重庆市建设工程消防设计问题答复 (2026 年 3 月版) (征求意见稿)

1 建筑专业问题答复·····	4~38
(编号: 20260105-建筑-0001~0009、20260202-建筑-0001~0002)	
2 结构专业问题答复·····	39~42
(编号: 20260106-结构-0001、20260203-结构-0001)	
3 给排水专业问题答复·····	43~49
(编号: 20260107-给排水-0001、20260204-给排水-0001)	
4 电气专业问题答复·····	50~57
(编号: 20260108-电气-0001~0004、20260205-电气-0001)	
5 暖通专业问题答复·····	58~64
(编号: 20260109-暖通-0001、20260206-暖通-0001~0002)

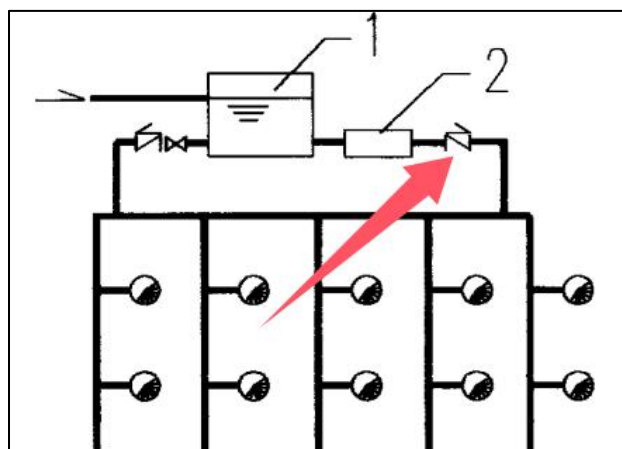
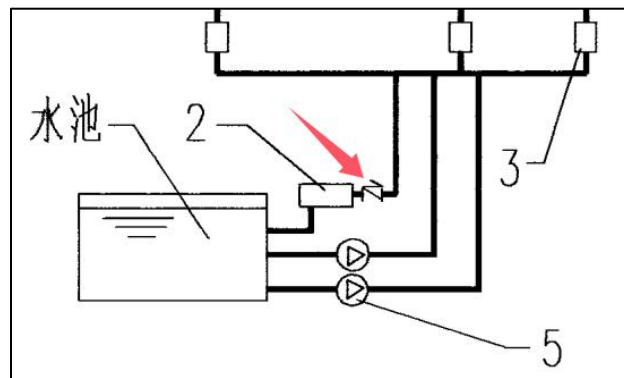
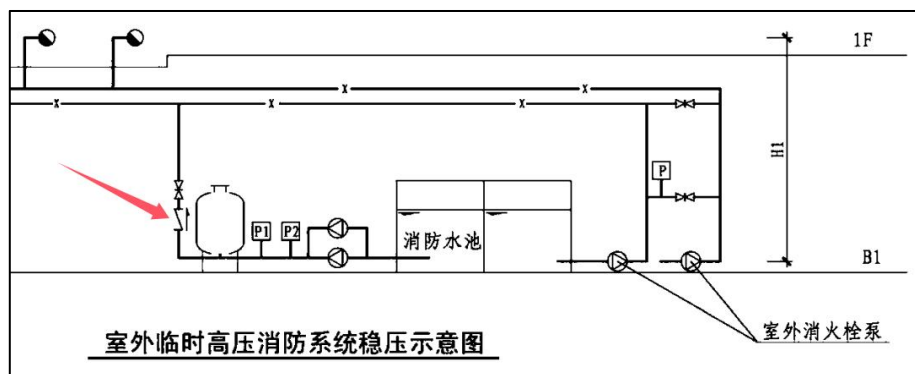
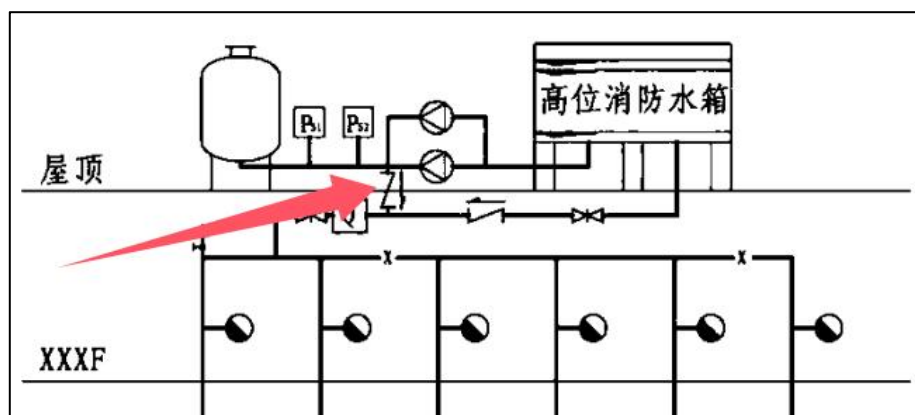
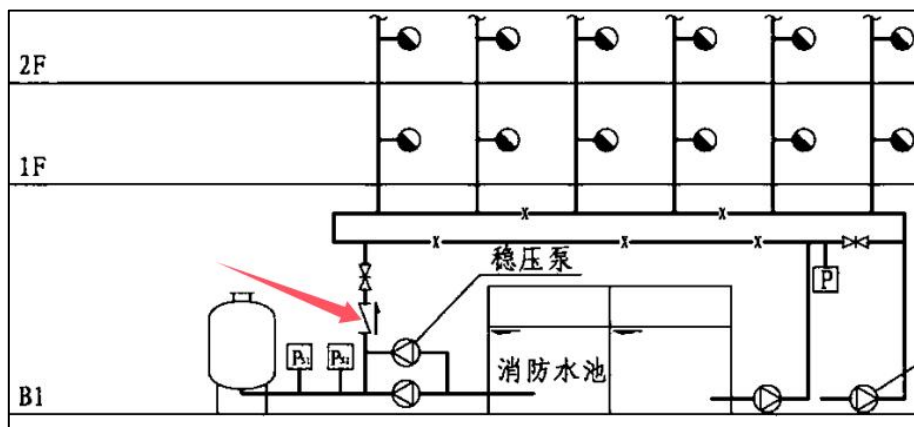
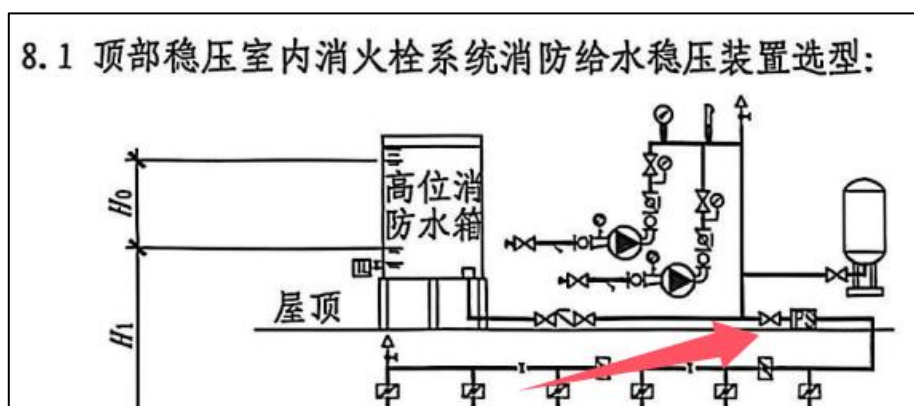
争议点：主张不设置止回阀的，是认为稳压罐可代替水锤消除器的功能；主张加设止回阀的，是认为一般气压罐承压等级按 0.6MPa 选用，消防主泵启动时瞬间压力过高会冲击稳压罐。

消防增压稳压设备（稳压罐）出水总管上是否设置止回阀。
室内消防系统采用上置式时：应设/不应设/可设可不设？室内消防系统采用下置式时：应设/不应设/可设可不设？室外消火栓系统：应设/不应设/可设可不设？

根据《固定消防给水设备第 1 部分：消防气压给水设备》GB 27898.1-2011 第 5.12.3.2 条，气压水罐出水口处应设防止消防用水倒流进罐的措施。根据《消防给水及消火栓系统技术规范》GB 50974-2014 第 8.3.3 条，当消防水泵出水管上设置囊式气压水罐时，可不设水锤消除设施。除底部稳压（即下置式）的囊式气压罐兼作消防水泵出水管上的水锤消除设施外，消防增压稳压设备的出

水总管应设置止回阀。

根据《消防给水及消火栓系统技术规范》GB 50974-2014 第 8.2.1 条，兼作水锤消除设施的囊式气压罐除公称压力等级应大于系统工作压力外，还应满足在承受系统可能出现的最高压力时不出现渗漏或损坏。

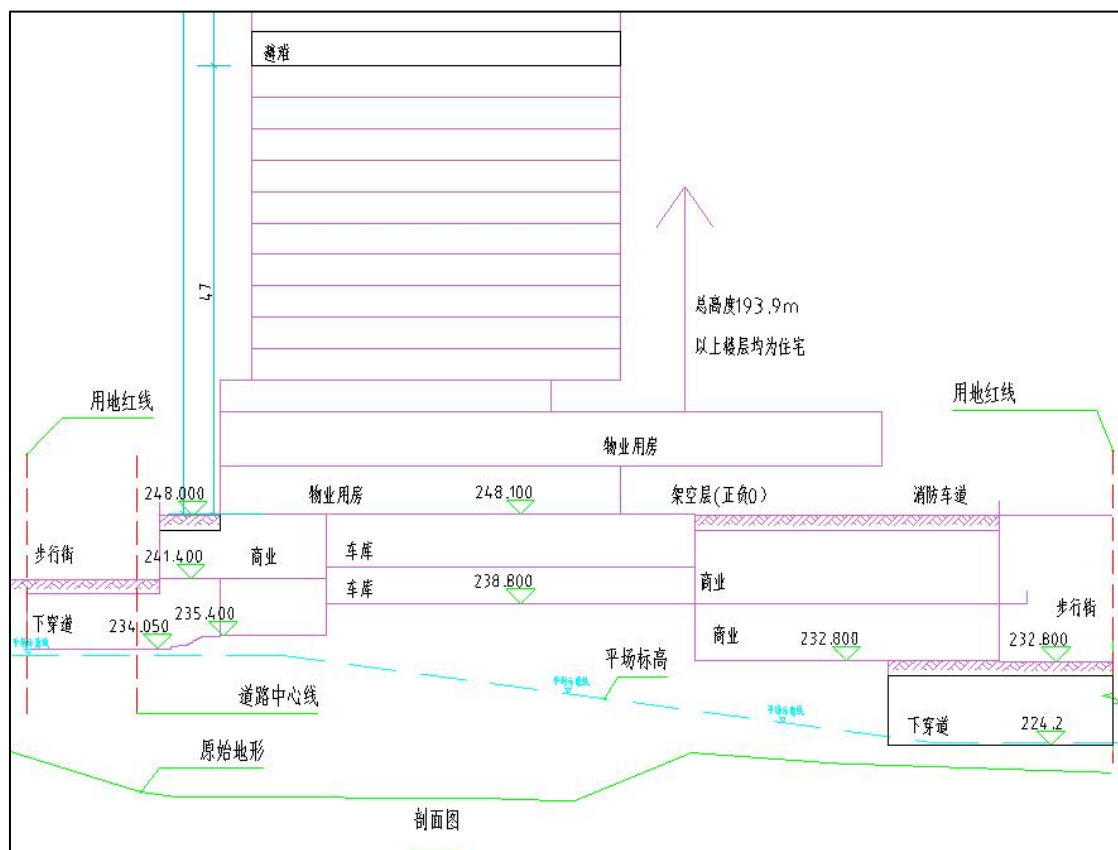
超高层住宅，其下部为物业用房（位于正负 0 以上）和商业（位于正负 0 以下）。建筑将住宅和物业用房定性为一类高层公共建筑，在正负 0 标高室外设有消防车道；建筑将商业部分定性为多层公建，商业具备平层或向下疏散至室外地面的条件，未设置消防车道。住宅、物业用房、商业疏散楼梯按各自服务楼层设置，均分别疏散。

问题：此建筑室内、外消火栓系统火灾延续时间是否按 3h 取值？室内消火栓用水量可否按《建筑设计防火规范》（GB 50016-2014）（2018 年版）5.4.10 第 3 款分别取值？按其取值如下：住宅包括其转输流量取值为 20L/s；物业用房按多层办公取值为 15L/s、商业按其体积取值为 25L/s。

根据《建筑设计防火规范》GB 50016-2014（2018 年版）第 5.1.1 条条文说明和《消防给水及消火栓系统技术规范》GB 50974-2014 表 3.6.2 规定，本项目具有两种公共使用功能，属于多种功能组合建筑，火灾延续时间应按照高层综合楼的 3.0h 取值。

根据《建筑设计防火规范》GB 50016-2014（2018 年版）第 5.4.10 条第 3 款，住宅部分与公共建筑部分按《消防给水及消火栓系统技术规范》GB 50974-2014 表 3.5.2 分别计算室内消火栓用水量并取大值。其中，住宅部分的室内消火栓用水量及其高区转输流量可按 20L/s 取值。

图 1 风管穿越隔墙平面图

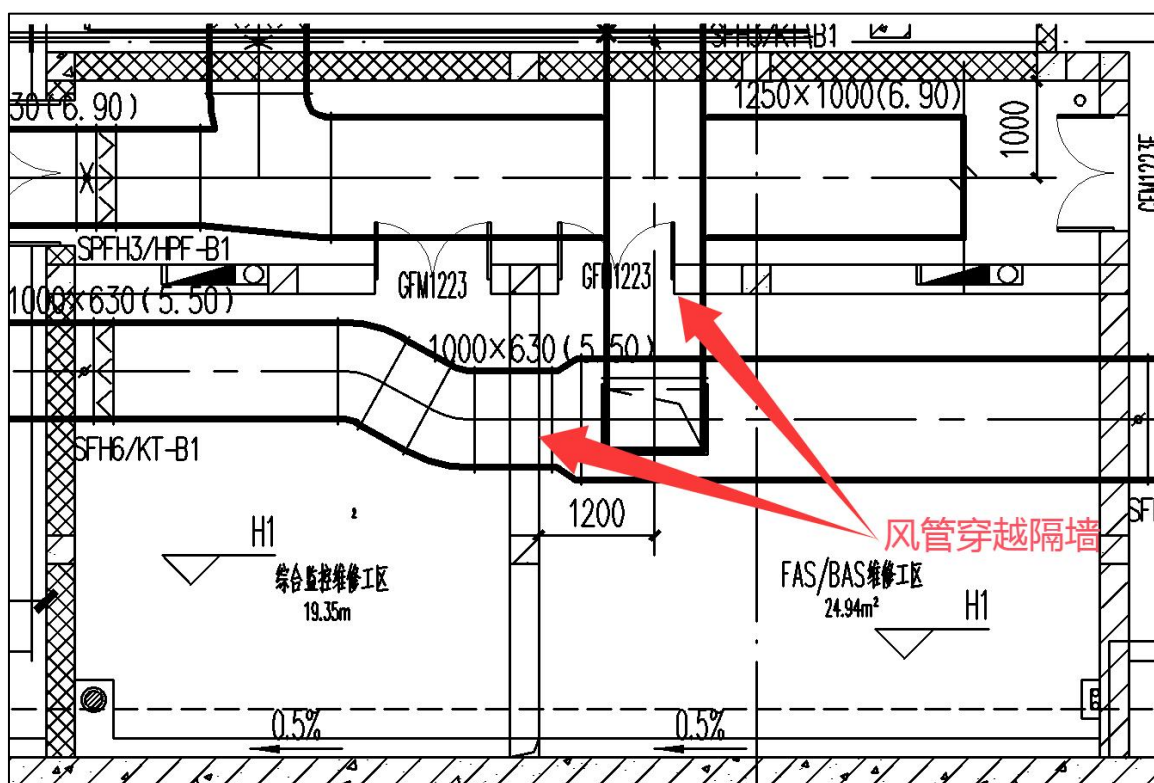
请问：通风及防排烟管道穿越以上 FAS/BAS 维修工区、综合监控维修工区等房间的隔墙时是否需要采取防止火灾通过管道蔓延至其他防火分隔区域的措施？如设置防火阀。

依据《建筑设计防火规范》GB 50016-2014（2018 年版）第 9.3.11 条：通风、空气调节系统的风管在下列部位应设置公称动作温度为 70℃的防火阀：3 穿越重要或火灾危险性大的场所的房间隔墙和楼板处。该条条文解释：此外，为防止火灾蔓延至重要

的会议室、贵宾休息室、多功能厅等性质重要的房间或有贵重物品、设备的房间以及易燃物品实验室或易燃物品库房等火灾危险性大的房间，规定风管穿越这些房间的隔墙和楼板处应设置防火阀。

《建筑设计防火规范实施指南》疑点 9.3.11-1：《新建规》第 9.3.11 条中的“重要房间”指哪些房间？释义：该条中的“重要房间”主要指：工业与民用建筑内重要的会议室、贵宾休息室、多功能厅等房间，调度室或指挥中心、存放有贵重物品的房间、设置精密设备或贵重设备的房间、消防设备房、消防控制室、消防水泵房等。

综上，若设计及建设方认为案例所列举的房间（如 FAS/BAS 维修工区、综合监控维修工区等房间）属于存放有贵重物品的房间、设置精密设备或贵重设备的房间类别，房间隔墙虽不是防火隔墙，通风及空调风管穿越这些房间的隔墙时仍应采取防止火灾通过管道蔓延至其他防火分隔区域的措施，如设置防火封堵、防火阀等。排烟防火阀的设置依据《消防设施通用规范》GB 55036-2022 第 11.3.5 条执行。

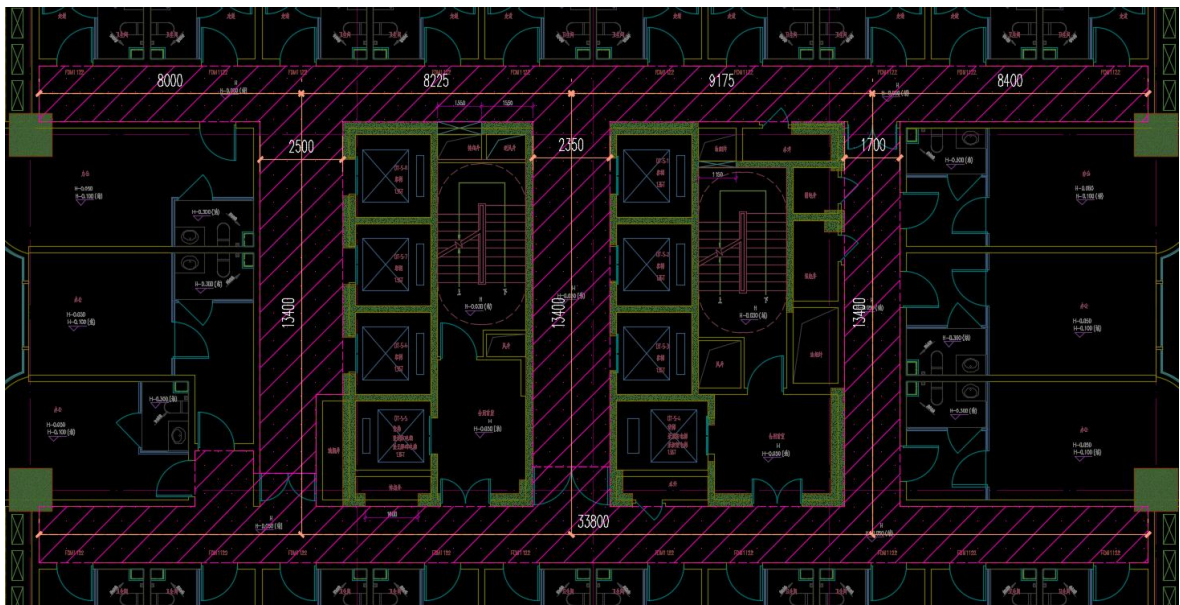
如上图所示为某 TOD 项目地上塔楼标准层走道，因该塔楼地下区域已建，地上塔楼标准层走道无法调整结构主体布置。

该塔楼地上 21 层，标准层层高 3.3m，结构梁高 0.65，梁下净高 2.55m（建筑面层 0.1m），吊顶后净高 2.4m。

标准层走道长度 $65.0\text{m} > 60\text{m}$ ，走道面积 $192.1\text{ m}^2 > 150\text{ m}^2$ ，走道主体宽度 2.50m 。

按现行消防技术标准设置机械排烟：需要划分 2 个防烟分区，挡烟垂壁高度 0.5m ，每个防烟分区设置 1 组排烟竖井（高低区），接至屋面排烟风机。设置高度 0.5m 的挡烟垂壁以后，挡烟垂壁下沿距地高度不足 2.10m ，不满足《建筑防火通用规范》GB 55037-2022 第 7.1.5 条疏散走道净高不小于 2.10m 的规定。

拟采用以下两种方式划分分区，是否可行？

方式一：在 2 个防烟分区的分界处设置顶贴吊顶的常开门，利用该门作为挡烟垂壁，不再额外设置挡烟垂壁。该种方式如可行，增加设置的常开门是否要求为普通门或防火门？

方式二：在设置挡烟垂壁的区域，局部处理结构梁高，保证局部区域吊顶高度 2.6m 。该种方式如可行，局部吊顶高度 2.6m 的区域需要保证挡烟垂壁左右各多少间距？

本案例的内走道属于 H 型走道，走道整体长度和长边长度相差很多。本案例长边长度约 47.2m ，可只划分一个防烟分区。

如果案例中走道长边长度超过 60m ，问题中提出的两种方式都不建议采纳。

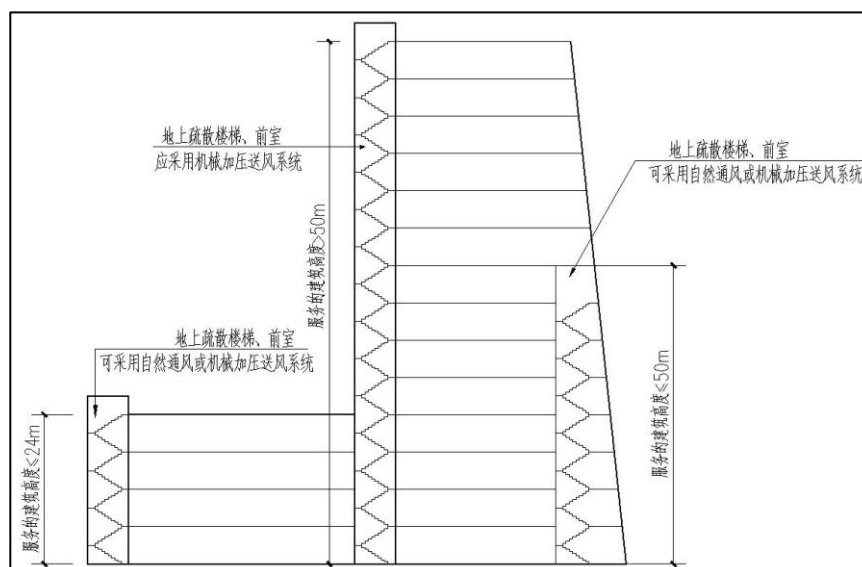
公共建筑主体高度超过 50m 时,为高层公共建筑 50m 以下区域独立服务的,位于主体投影内或投影外的,地上疏散楼梯(含剪刀楼梯间)及其(合用/消防电梯)前室,其防烟方式可否采用自然通风方式?

为高层公共建筑 50m 以下区域独立服务的地上疏散楼梯、前室,其防烟方式及系统设置可按照实际服务的建筑高度确定,与塔楼投影无关。如下图所示:
